工程指示 / 要求簡箋(E.I.)

工程指示編號：EI / 5230 / 22

工程名稱：將軍澳日出康城

工程項目：幕牆 單元件地盆用鋁碼 (向內加長 15 款) (不開孔) 備用

美特鋁質有限公司 MIDI Aluminium Fabricator Ltd.				工程號	J858	類別		物料號	-
修改	-	-	採用工廠	✓	地盤	-	制圖	W. E. X	2022-06-14
日期	-	-	材料顏色	CHROMATE	圖紙名稱	鋁固定碼加工圖	復核	-	-
					材料	X86257	批准	-	-
								圖號	X86257-01L
								數量	4798
								單件重量	- (KG)

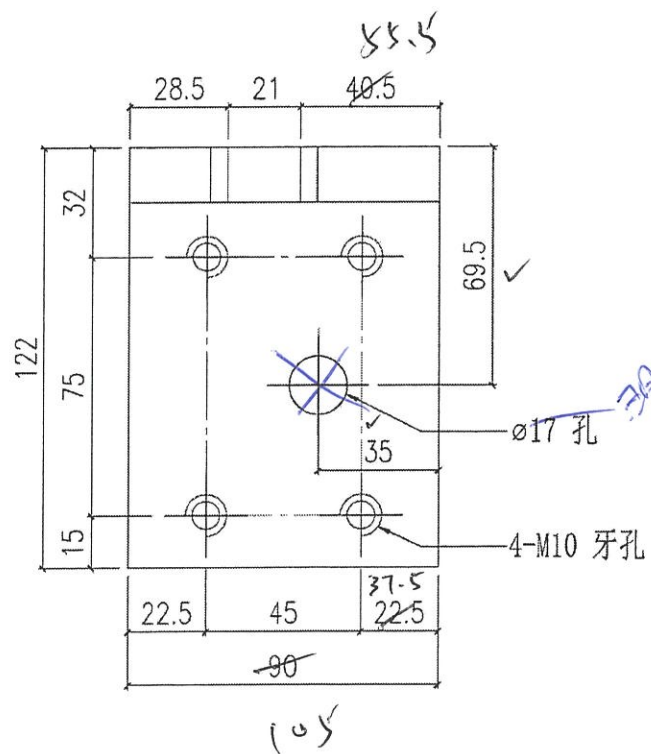
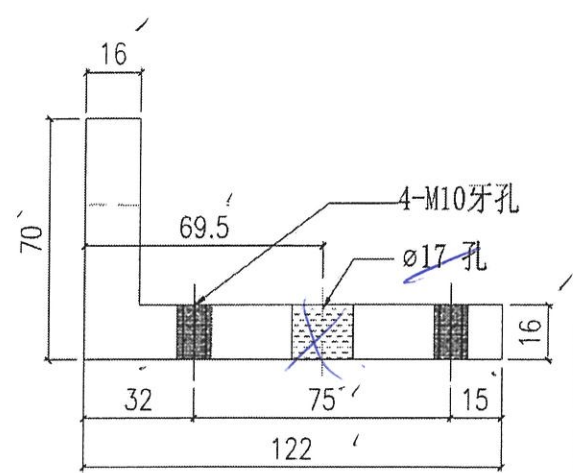
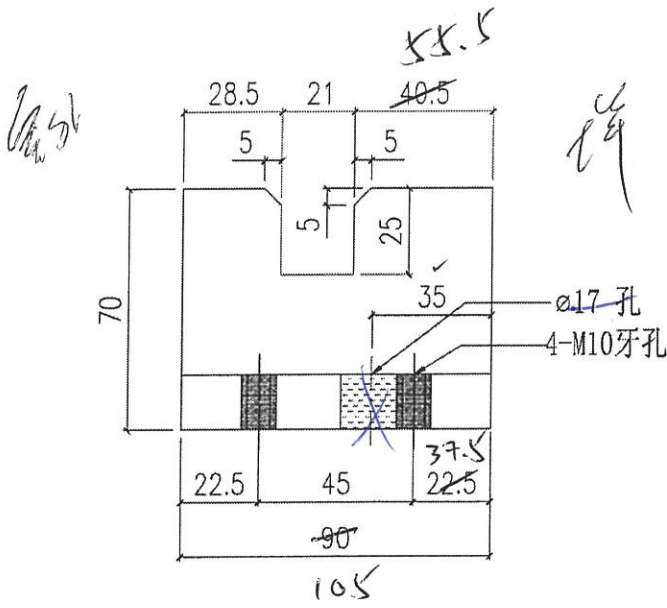
因絲桿不夠牙長。打石後。鋁碼叉脫腳要向牆身方向加 15mm

X86257 - 01L (30 件)+ X86259 - 01L(30 件) <--- 按此配套打扎

30
100/14

美特鋁質有限公司 MIDI Aluminium Fabricator Ltd.				工程號	J858	類別		物料號	-				
				地盤	康城11期	制圖	W. E. X	2022-06-14	圖號	X86257-01R			
修改	-	-	-	採用工廠	✓	地盤	-	圖紙名稱	鋁固定碼加工圖	復核	-	數量	4894
日期	-	-	-	材料顏色	CHROMATE	材料	X86257	批准	-	-	單件重量	-	(KG)

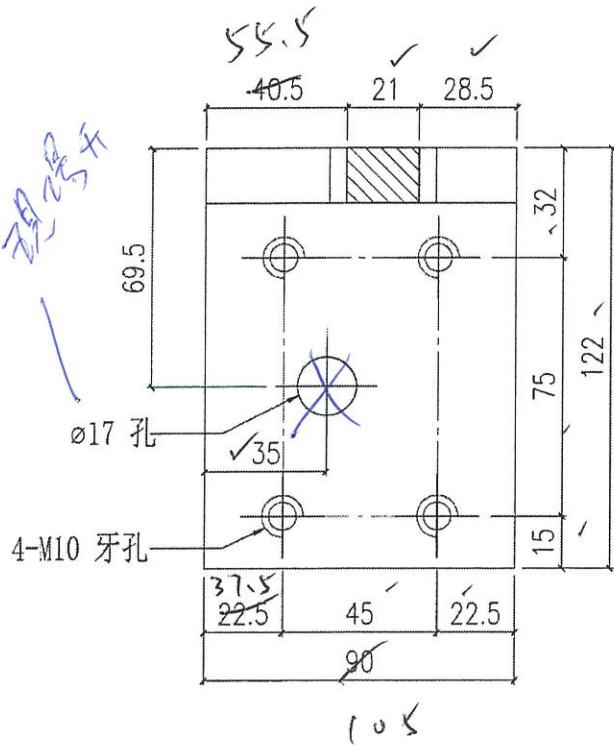
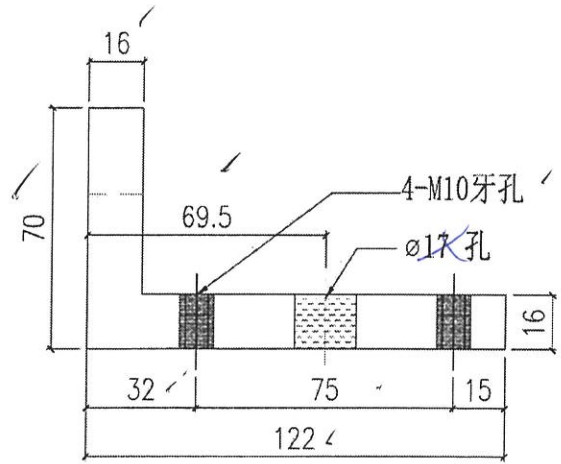
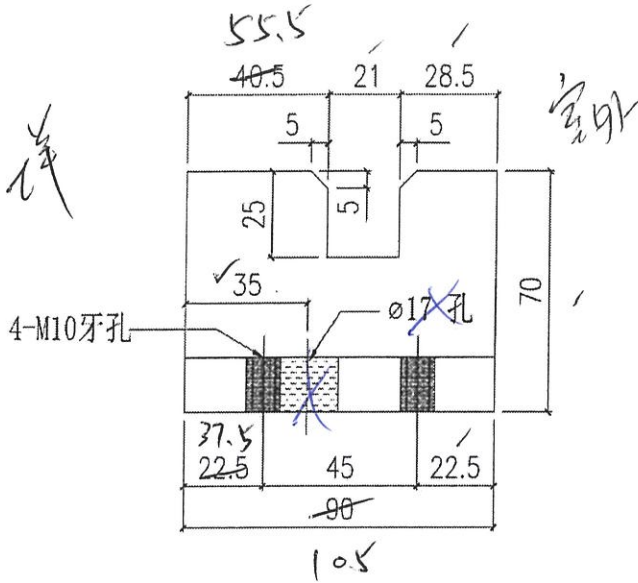
X86257 - 01R (30 件)+ X86259 - 01R(30 件) <--- 按此配套打扎

30
100 件

美特鋁質有限公司 MIDI Aluminium Fabricator Ltd.				工程號	J858	類別		物料號	-		
				地盘	康城11期	制圖	W. E. X	2022-06-14	圖號	X86266-01L	
修改	-	-	-	採用工廠	✓ 地盘	图纸名稱	铝固定码加工图	復核	-	數量	1900
日期	-	-	-	材料顏色	CHROMATE	材料	X86266	批准	-	單件重量	- (KG)

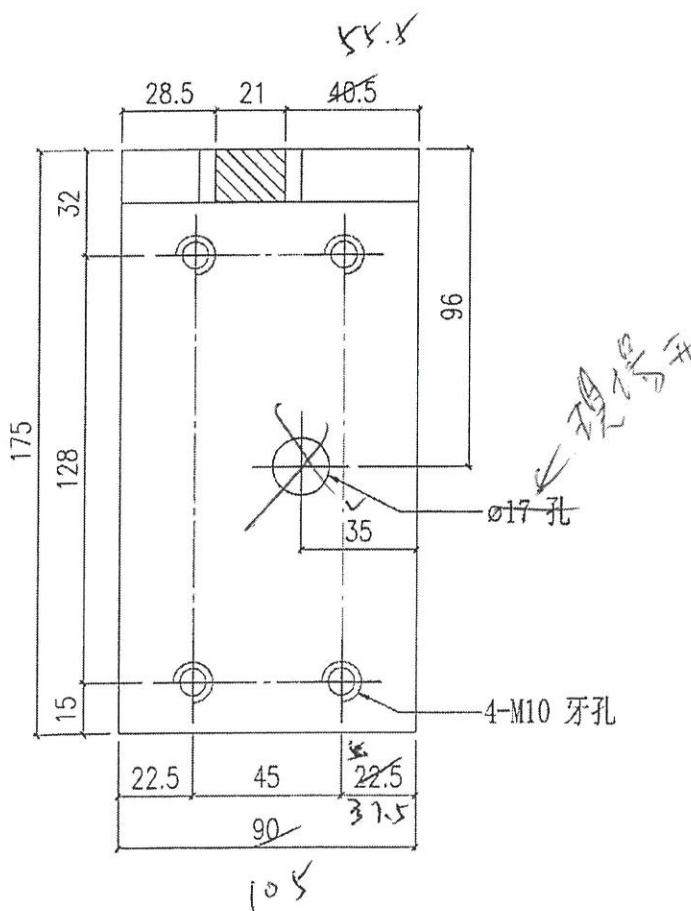
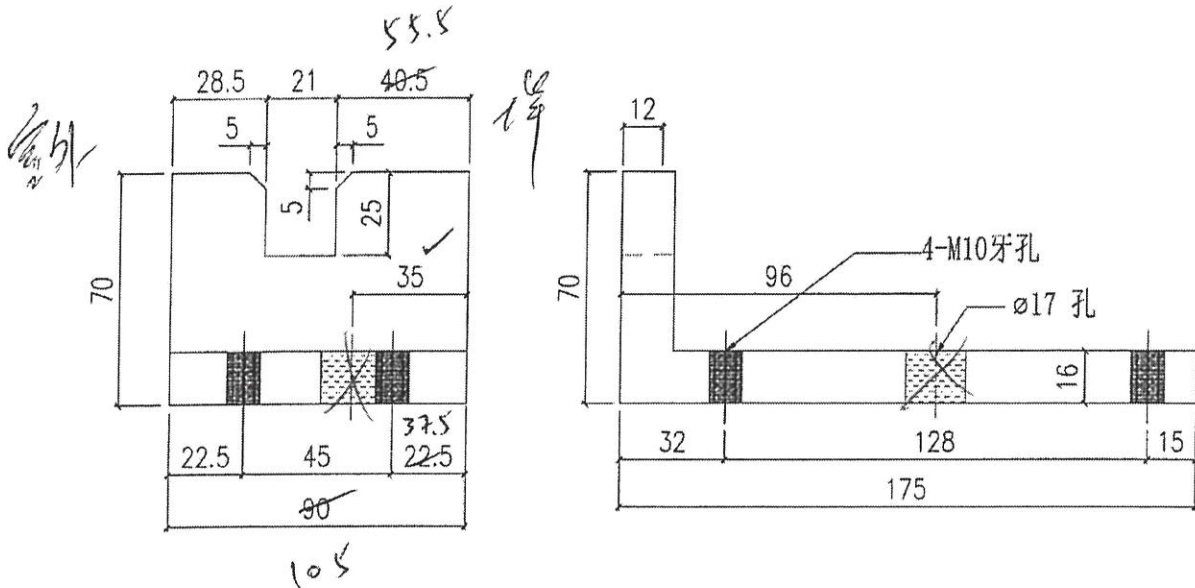
X86266 - 01L +(30 件)+ X86259 - 02L(30 件) <--- 按此配套打扎

美特鋁質有限公司 MIDI Aluminium Fabricator Ltd.				工程號	J858	類別		物料號	-					
				地盘	康城11期	制圖	W. E. X	2022-06-14	圖號	X86266-01R				
修改	-	-	-	採用工廠	✓	地盘	-	图纸名称	铝固定码加工图	復核	-	-	數量	1799
日期	-	-	-	材料颜色	CHROMATE	材料	X86266	批准	-	-	-	-	單件重量	- (KG)

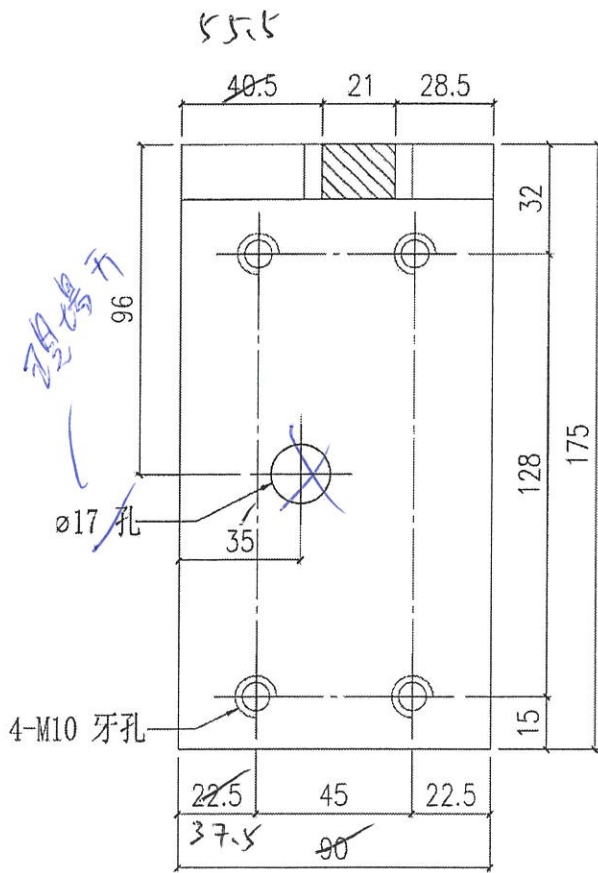
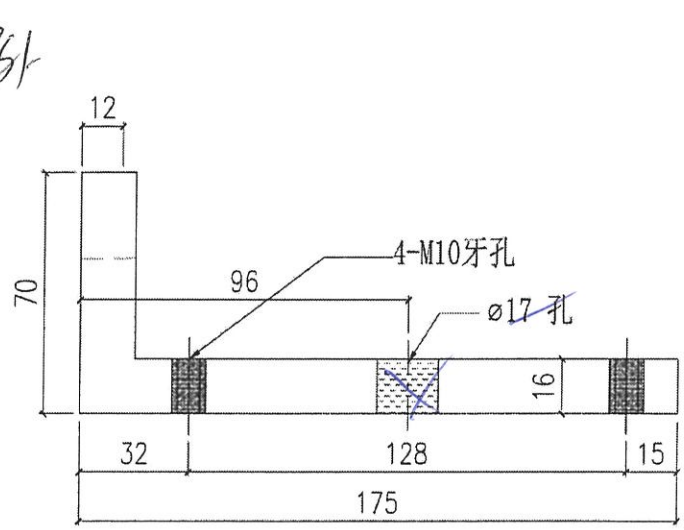
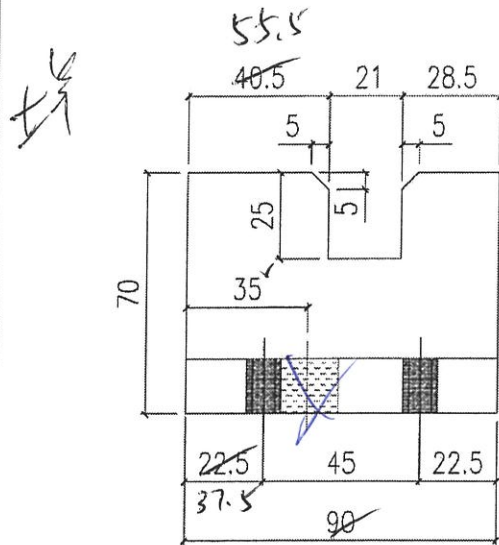
X86266 - 01R+(30 件)+ X86259 - 02R(30 件) <--- 按此配套打扎

30 kg 14

美特鋁質有限公司 MIDI Aluminium Fabricator Ltd.				工程號	J858	類別		物料號	-
修改	-	-	採用工廠	✓	地盤	-	制圖	W. E. X	2022-06-14
日期	-	-	材料顏色	CHROMATE	圖紙名稱	鋁介子加工圖	復核	-	-
					材料	X86259	批准	-	-
								圖號	X86259-01L
								數量	4793
								單件重量	- (KG)

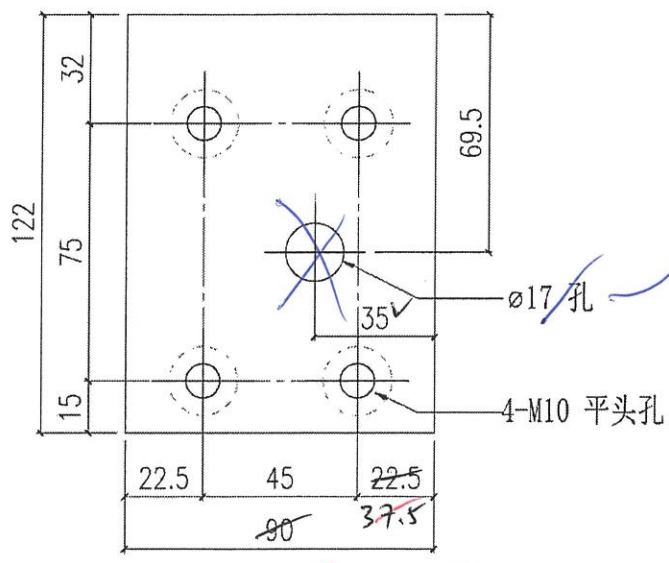
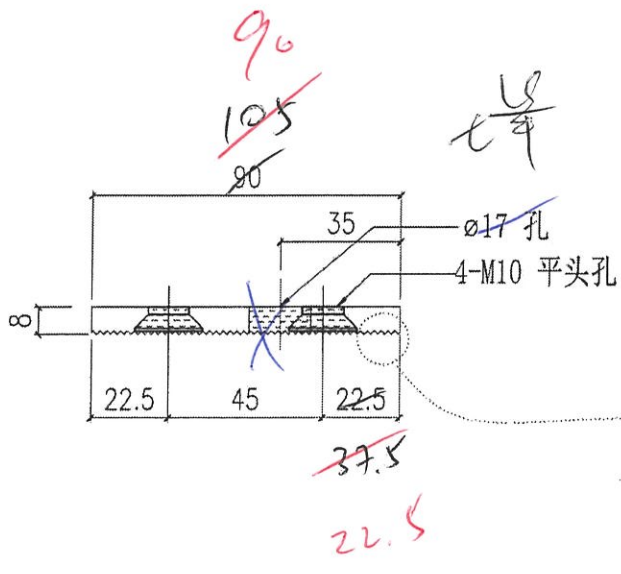
~~105~~
 90
 22.5

30
~~100~~ 14

美特鋁質有限公司 MIDI Aluminium Fabricator Ltd.			工程號	J858	類別		物料號	-
修改	-	-	採用工廠	✓	地盤	-	圖號	X86259-01R
日期	-	-	材料顏色	CHROMATE	圖紙名稱	鋁介子加工圖	數量	4894
					材料	X86259	單件重量	- (KG)
					制圖	W. E. X	2022-06-14	
					復核	-	-	
					批准	-	-

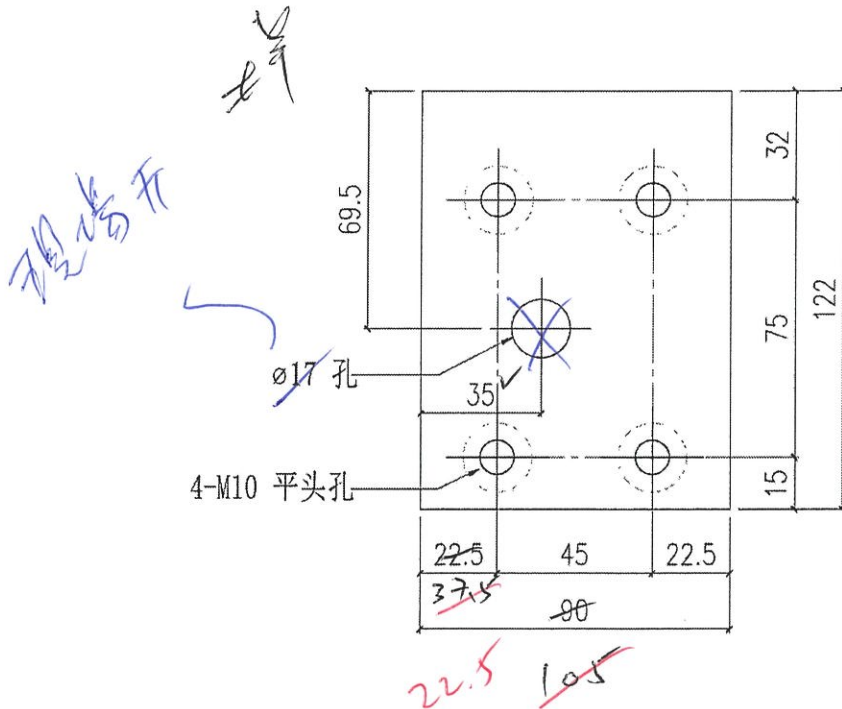
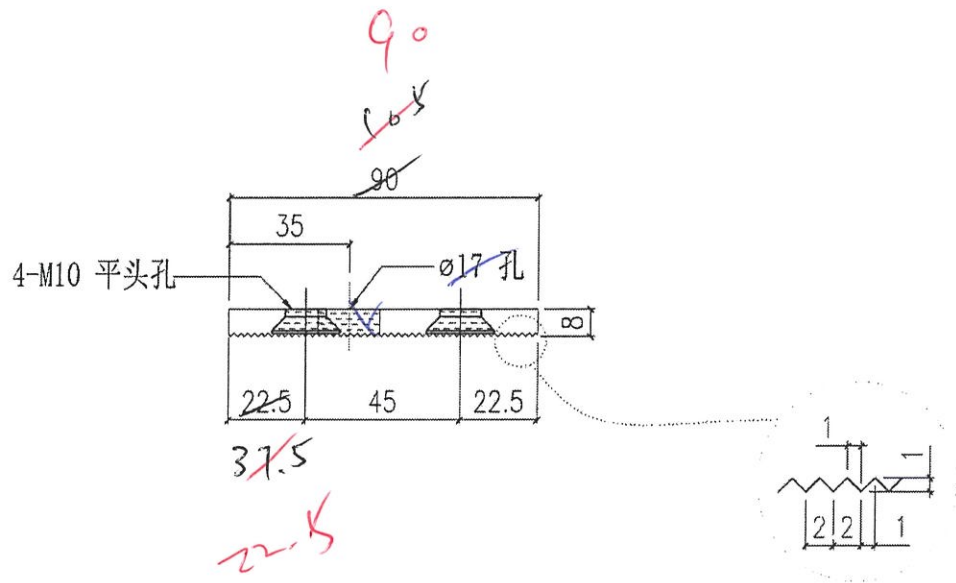
3014
~~10014~~

工程號	J858	類別		物料號	-
地盘	康城11期	制圖	W. E. X	2022-06-14	圖號 X86259-02L
修改	-	採用工廠	✓	地盘	-
日期	-	材料颜色	CHROMATE	图纸名称	铝介子加工图
				復核	-
				批准	-
				數量	1900
				單件重量	- (KG)

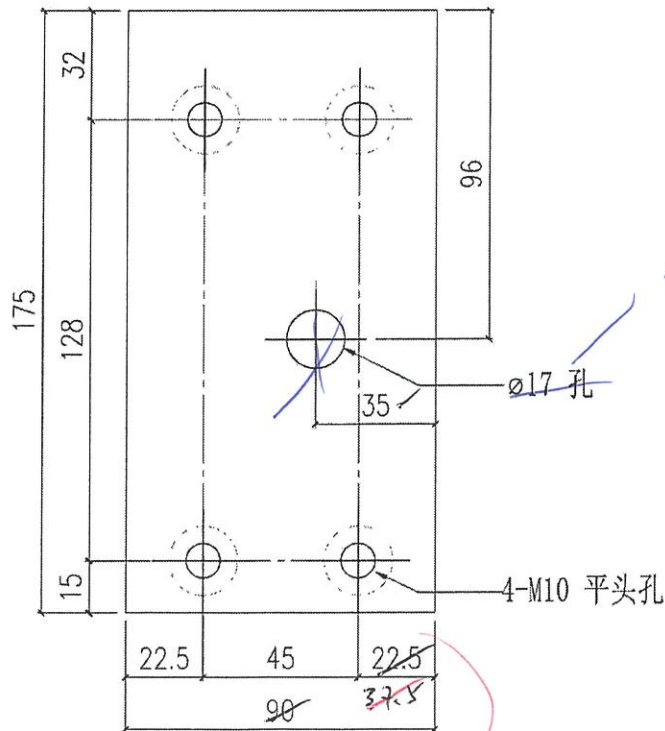
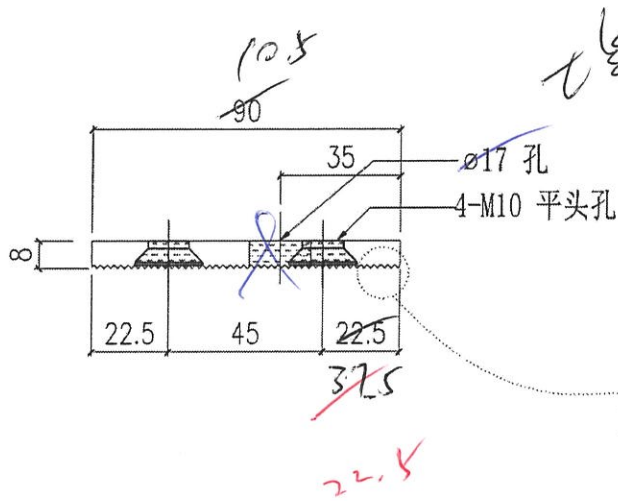
105
90
22.5
37.5

30件
50件

美特鋁質有限公司 MIDI Aluminium Fabricator Ltd.				工程號 J858 地盘 康城11期	類別 制圖 W. E. X	物料號 - 圖號 X86259-02R	
修改 - 日期 -	採用工廠 <input checked="" type="checkbox"/> 地盘 - 材料颜色 CHROMATE	图纸名称 铝介子加工图 材料 X86259		復核 - 批准 -	2022-06-14 -	數量 1799 單件重量 - (KG)

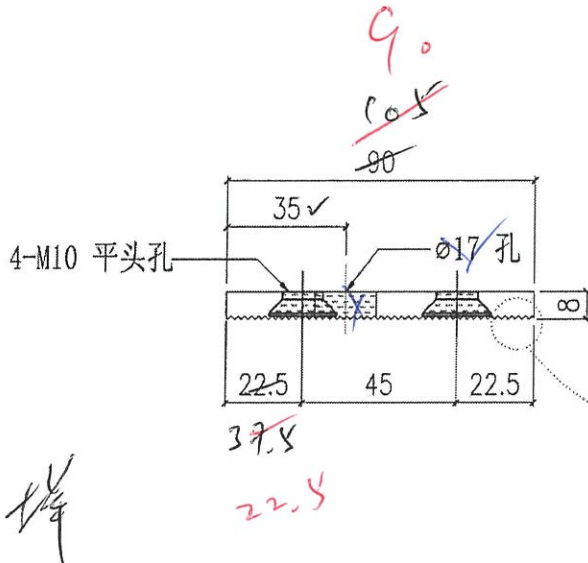
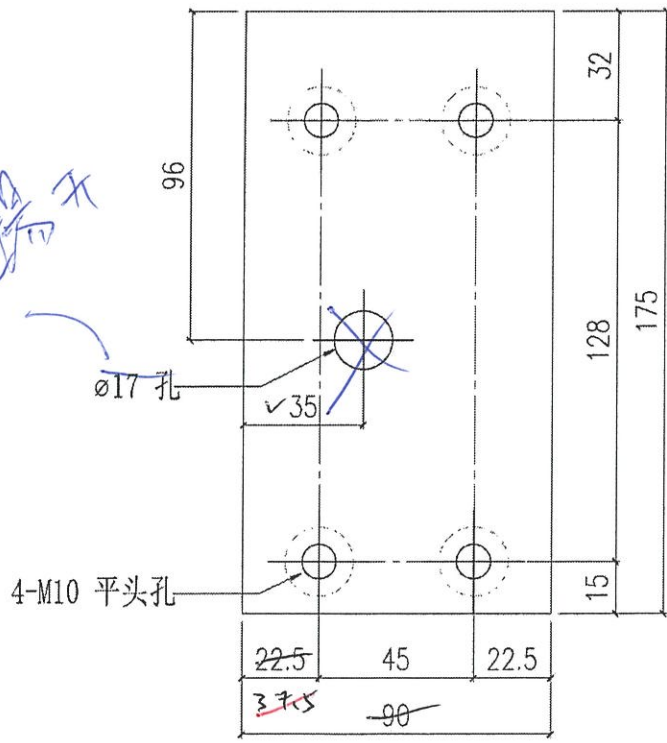
22.5
~~105~~
 90

30/14
~~50/14~~
